OSSERVAZIONI A VALERE ANCHE QUALE PARERE CON ESPRESSO RIFERIMENTO ANCHE ALLE “INTEGRAZIONI DOCUMENTALI RELAZIONE DI RISPOSTA ALLE OSSERVAZIONI ALLA DOCUMENTAZIONE PROGETTUALE DOC. MASE – 2024 -0022139 – 22102 EO DE GN R 09 0010 B, 2024 - 0022139 – 22102 EO DE GN R 09 0011 ” NONCHÉ IN RELAZIONE ALLA PRESA IN CARICO E RISPOSTA ALLE INTEGRAZIONI RICHIESTE DALLE REGIONI (IN PRIMIS LA REGIONE PIEMONTE RELAZIONE DI RISPOSTA ALLE OSSERVAZIONI ALLA DOCUMENTAZIONE PROGETTUALE 22102 EO DE GN R 09 0018 B - D.G.R. N. 1C-81CC/2024/XI DEL 12/02/2024, RISULTANTE DELLA SEDUTA N. 430 AVENTE COME OGGETTO IL “PARERE EX ART. 23 DEL D.LGS. 152/200C E S.M.I. NELL’AMBITO DELLA VALUTAZIONE DI IMPATTO AMBIENTALE DI COMPETENZA STATALE RELATIVA AL PROGETTO DI REALIZZAZIONE DI UN IMPIANTO EOLICO DI POTENZA PARI A 43,4 MW PRESENTATO DA WINDTEK SRL NEI COMUNI DI CAIRO MONTENOTTE, CENGIO (SV) E SALICETO (CN). PARTE PIEMONTESE. [ID: 10C8C]”).

- Osservazioni in merito alla documentazione di “integrazione sulla produttività del progetto - studio ventosità “

Idoneità dei siti - studio anemometrico e dimensionamento turbine

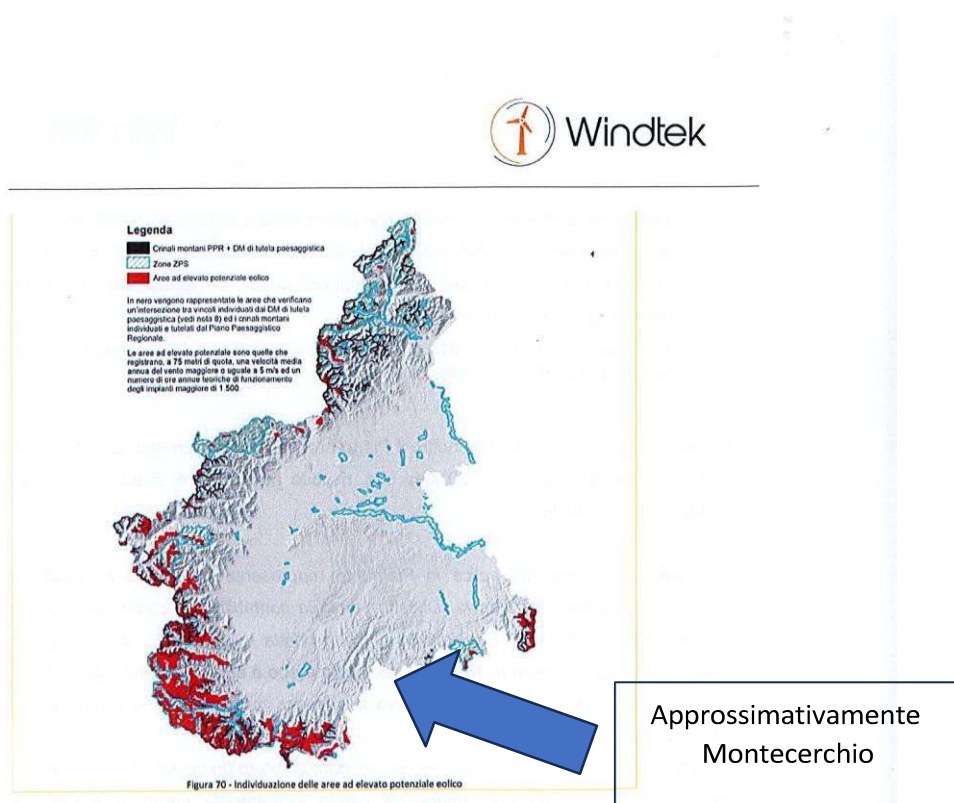
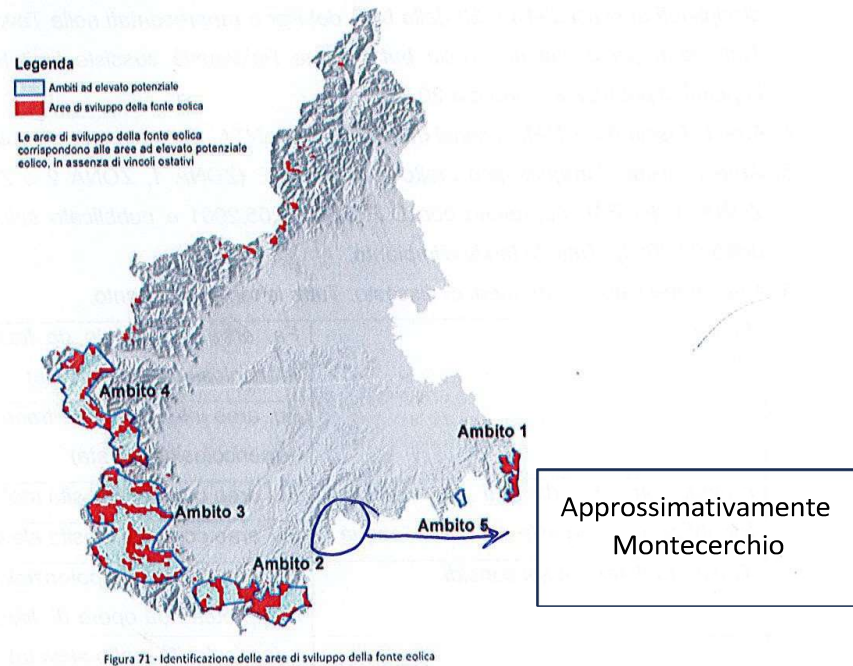
Di fronte a questa evidente mancanza di approfondimento e mancata presa in carico della problematica può essere utile ricordare come lo stesso proponente, con riferimento specifico al PEAR Piemonte, abbia scritto : che *all'interno del PEAR la Regione (Piemonte ndr.)* identifica una serie di aree le cui caratteristiche orografiche e anemologiche le rendono ad elevato potenziale ad ospitare centrali eoliche (tali aree sono contrassegnate dal colore rosso). Seguono poi due figure tratte dal PEAR Piemonte in cui poter apprezzare la distinzione tra le aree ad elevato potenziale eolico e le altre (figure 70 e 71 dell'elaborato 239 sintesi non tecnica) che si riportano per comodità di consultazione

Ebbene la zona ove il proponente vorrebbe collocare l'impianto non risulta ricompresa (e nemmeno prossima) alle zone ad alto potenziale eolico anzi a dire il vero risulta in una zona di assoluto grigio cromatico significativo dell'assenza di interesse eolico.

Dal combinato disposto della lettura dell'ATLANTE EOLICO presentato sopra e della rappresentazione contenuta nel PEAR Piemonte, si evidenziano dati obiettivi da cui emerge il difetto del criterio principe ovvero la ventosità del sito

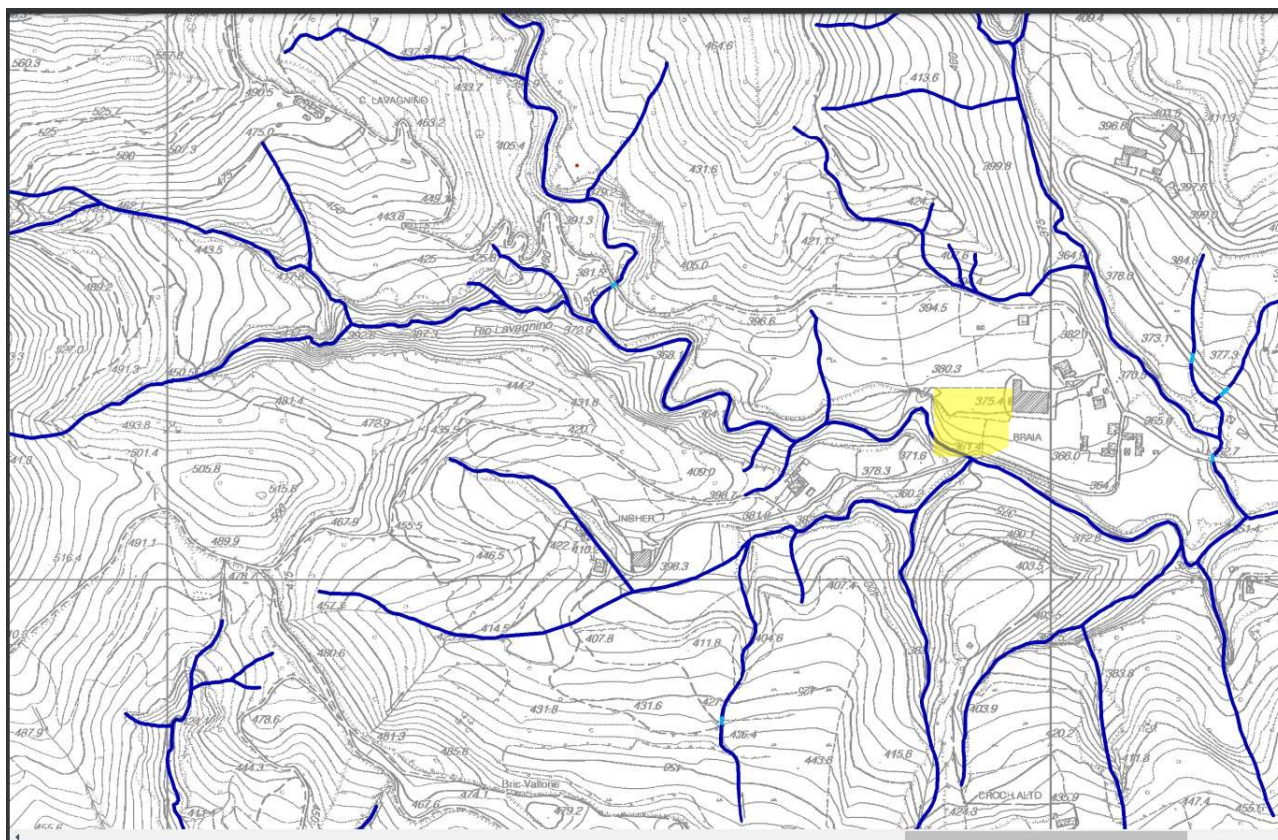
Il proponente con riferimento al tratto in questione a margine del dirupo e prospiciente la frana (rischio 3 Ispra) si limita a prevedere, in maniera generica, un allargamento testualmente *ALLARGAMENTO STRADA ESISTENTE ALLARGAMENTI STRADALI E SEZIONI cfr. elaborato 22102 EO DE CI D 04 0015 REV B aprile 2024*, ove nella raffigurazione che troviamo nella parte sinistra di detto elaborato viene rappresentato - con un linea rossa a latere del tracciato esistente - l'ipotetico allargamento per arrivare alle metrature indicate. Cfr. tratto 2)

Il proponente di conseguenza nel proprio generico elaborato prevede un allargamento della strada esistente nelmacro tratto 14 (cfr. elaborato 72) e nel tratto 2 (cfr. elaborato 22102 EO DE CI D 04 0015 REV B aprile 2024), prevedendo che tale allargamento vada ad interessare direttamente la parte prospiciente il dirupo, anzi dall'istruttoria conducibile in loco si sarebbe potuto appurare come il previsto allargamento andrebbe proprio sul dirupo. Ne deriverebbe quindi previsto un allargamento della strada laddove il sedime a margine della strada non risulta esistente.

Inoltre non è stata presa in esame alcuna idonea opera che consenta tale ipotizzato allargamento e meno che mai la sua messa in sicurezza, visto che ci troviamo in ambito incidente sul dirupo e prospiciente la frana segnalata nella mappatura Ispra con un indice di pericolosità P3; non solo ci troviamo anche su un dirupo con andamento franoso già iniziato come è possibile ricavare dalle fotografie allegate.

Figura 1: Immagine di come si dovrebbe presentare una reale misura acustica

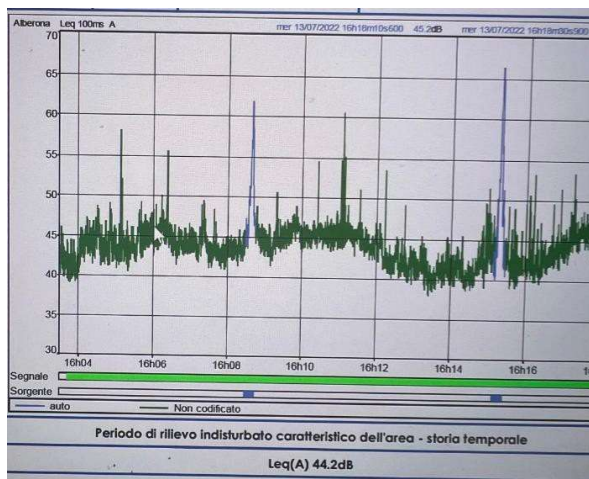
- 1- I valori indicati nelle schede di rilevazione inquinamento acustico tipo 4, risultano riportare per i recettori dal 22 al 35 un **rilevamento fatto in data successiva rispetto alla prima emissione della relazione** e specificatamente dalle rilevazioni riportate in tabella da pag. 24 a pag.38 del documento in oggetto.
- 2- **Non sono presenti grafici delle registrazioni che diano evidenza** della data, delle emissioni sonore legate al tempo, come invece è consuetudine fare (si veda il seguente esempio estratto da analoga relazione):

Figura 3: Curve di livello per Aerogeneratore 7. Differenza di altezza rispetto ai prati sottostanti equivalente ad 80 m.

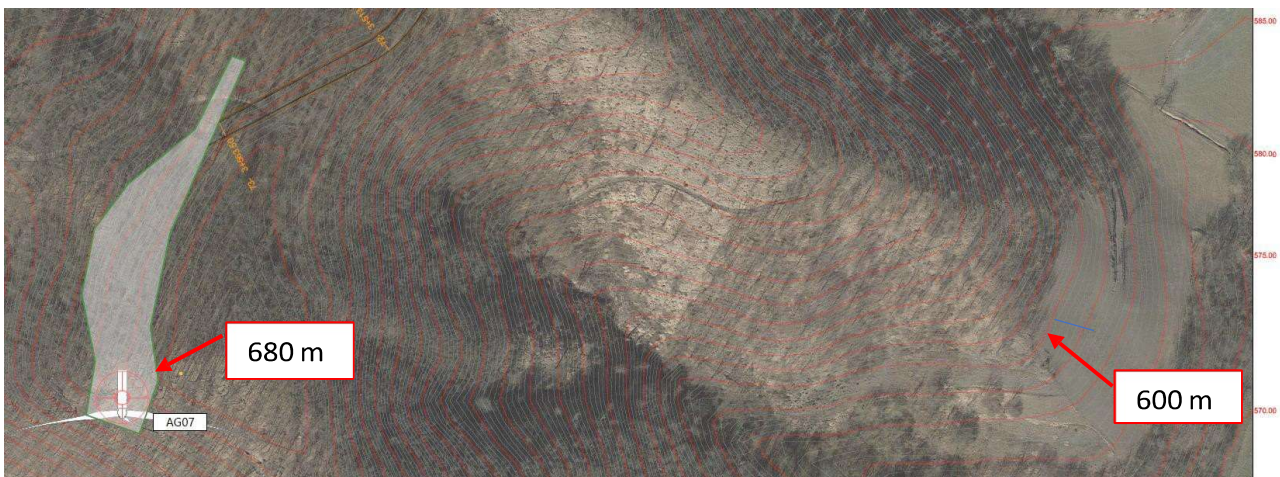
Dalle curve di livello riportate nel documento **22102_EO_DE_CI_D_08_0024_B_Planimetria_curvelivello_turb_6-7_sdp-signed** si evince facilmente mediante differenza tra le curve di livello e l’altezza della collina rispetto ai prati sottostanti, che l’aerogeneratore AG7 è di **80 m**.

Figura 4: Comparazione della misura rilevata tra le curve di livello, ovvero 80 m e la rappresentazione grafica proposta di Windtek. Le pale al rotore in realtà misurano 125 m e non 80 come sembrerebbe nella rappresentazione grafica.

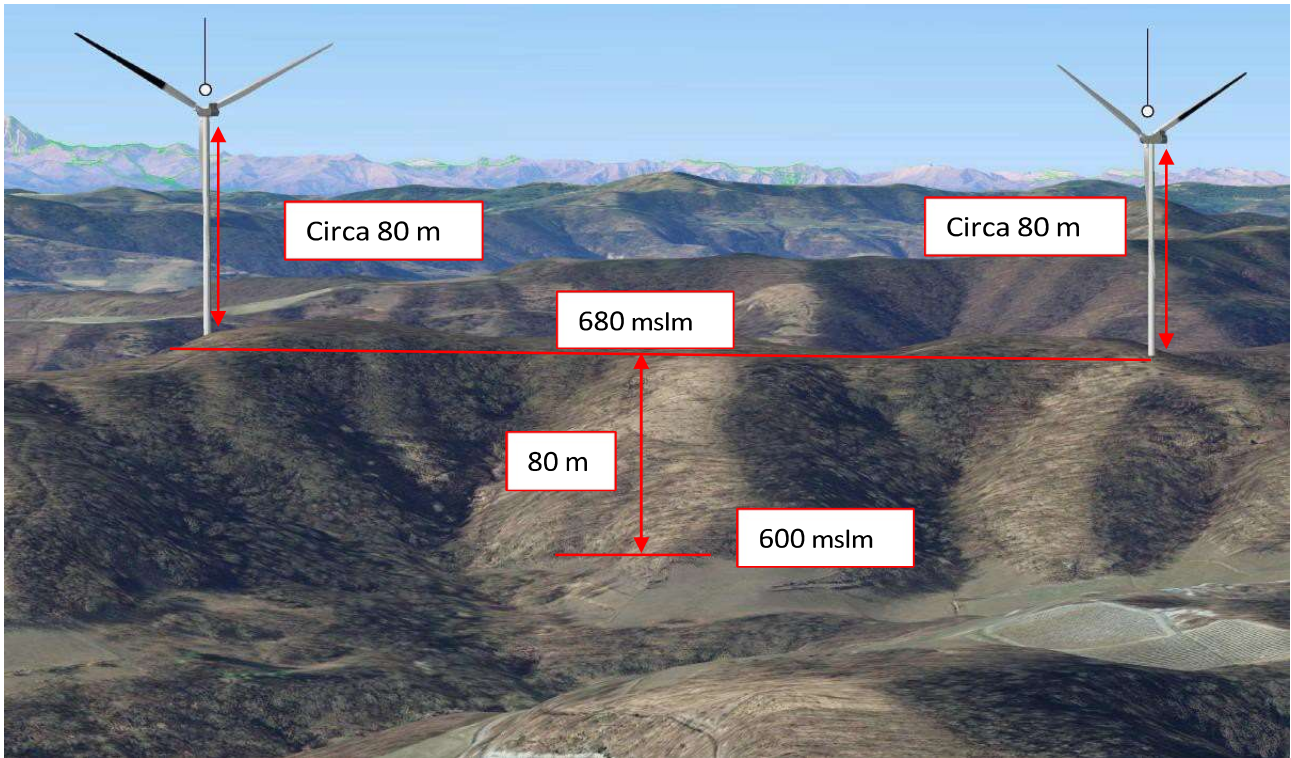
Riportando la misura rilevata nel documento **22102_EO_DE_GN_D_03_0012_A_Analisi_di_impatto_visivo-signed** si evince che l’altezza dell’aerogeneratore non risulti assolutamente proporzionale alla misura rilevata dalle curve di livello e quindi **l’elaborato prodotto da Windtek non risulta rappresentativo**.

Come si può notare, gli aerogeneratori sono stati rappresentati con una altezza che corrisponderebbe ad 80 m all'asse della girante, **quando invece l'altezza reale al rotore della pala è di 125 m**, come si evince dalla scheda tecnica della macchina Vestas V162.

Figura 7: Misura della distanza dell' AG7 dal punto 3 di scatto.

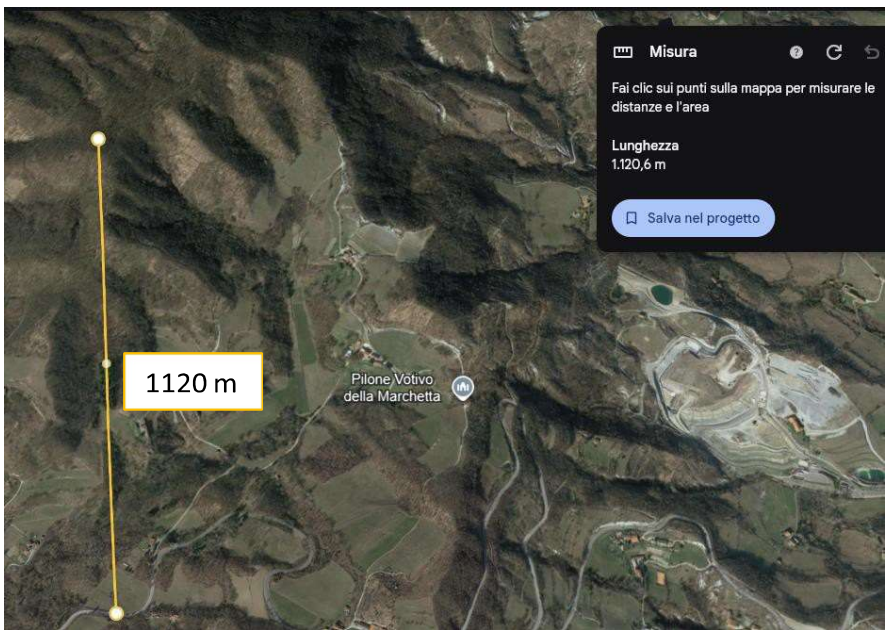
La distanza di questo oggetto dal punto di scatto è di 1120 m, mentre la differenza di altezza della collina mediante l'ausilio ancora una volta delle curve di livello può essere stimata in 100 m.

Figura 8: Indicazione dell'altezza della collina rilevata dalle curve di livello. Come si può notare 100 m non corrispondono assolutamente con la prospettiva che è stata proposta nel documento di Windtek.

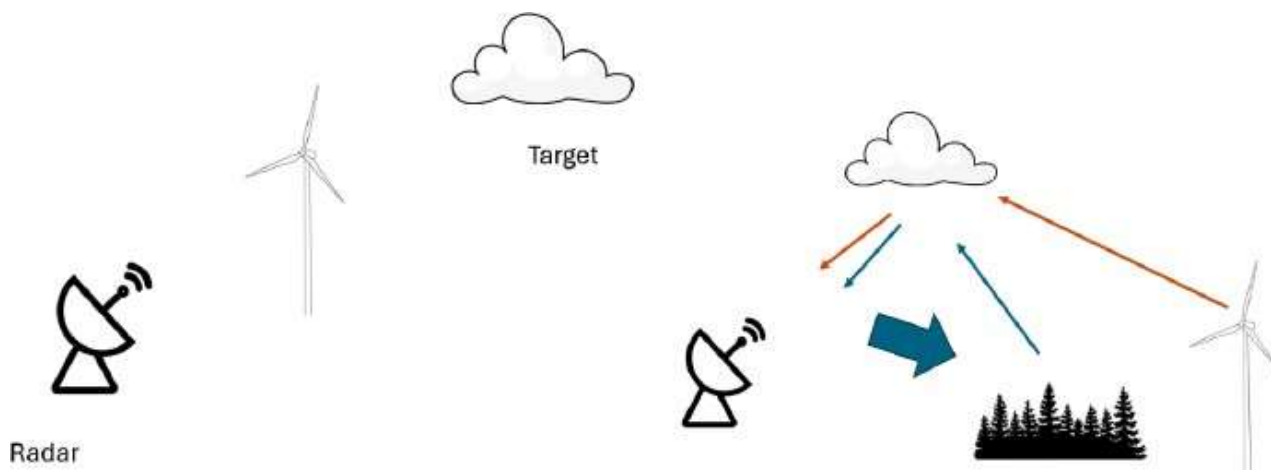
Si evidenzia inoltre che **il caso peggiore**, ovvero che il parco eolico si trovi in linea di vista tra Radar e target **non sia da escludere**, in quanto il Radar più vicino e collocato sul Monte Sette Pani (SV), dista dal parco eolico solamente **18 km**, ed è perfettamente allineato con la traiettoria di arrivo delle perturbazioni.

Figura 14: Pattern di riflettività, a sinistra e velocità radiale a destra. Entrambi rilevati a Sud Est di un radar della rete NEXRAD. Nel cerchio in giallo, **il falso eco generato da un parco eolico**.

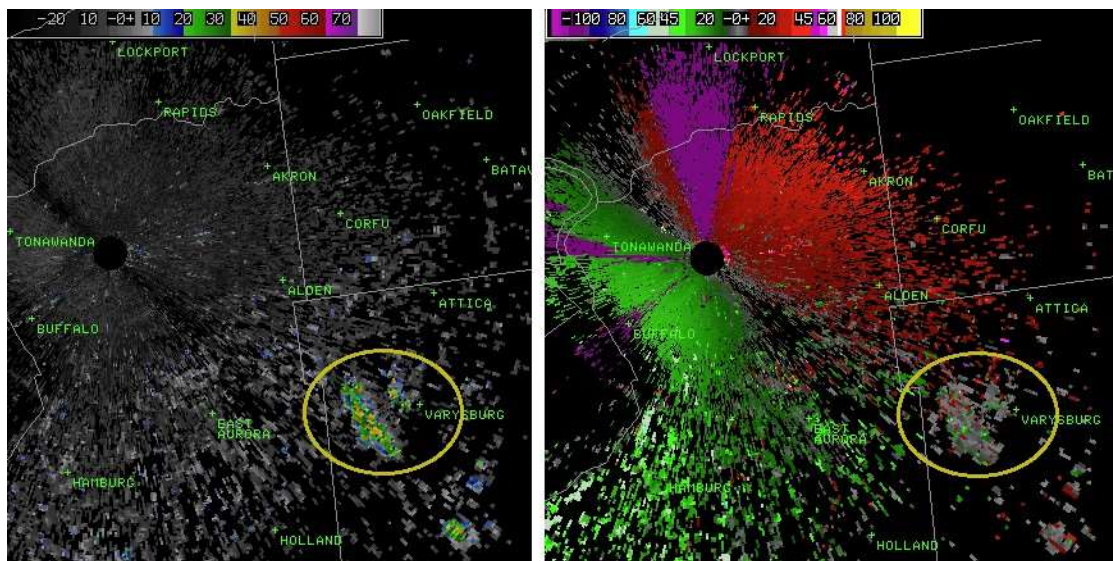
In alcuni casi questo falso positivo può essere così rilevante da poter essere frainteso addirittura per una TVS, Tornado Vortex Signature.

Come altre strutture che si trovino in prossimità del fascio, anche per le pale eoliche il segnale di ritorno **può condurre a una sottostima**.

Figura 17: Frapposizione del Parco Eolico Monte Cerchio con i due Radar gestiti da Arpa Piemonte.

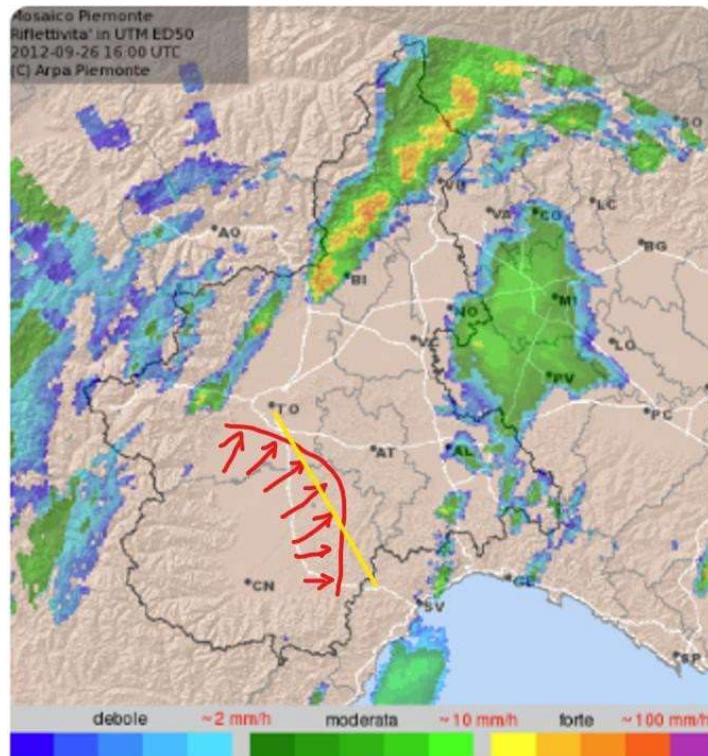
Il parco Eolico Monte Cerchio, come illustrato nella seguente immagine, si **frappone tra i due Radar gestiti da Arpa Piemonte**, in quello che è un noto corridoio delle perturbazioni provenienti dal nord-ovest della penisola. Questo per sottolineare che il disturbo generato ai Radar dall'installazione del parco eolico porterà a falsi eco e quindi a disturbare l'analisi dei dati per la correttezza delle previsioni meteorologiche.
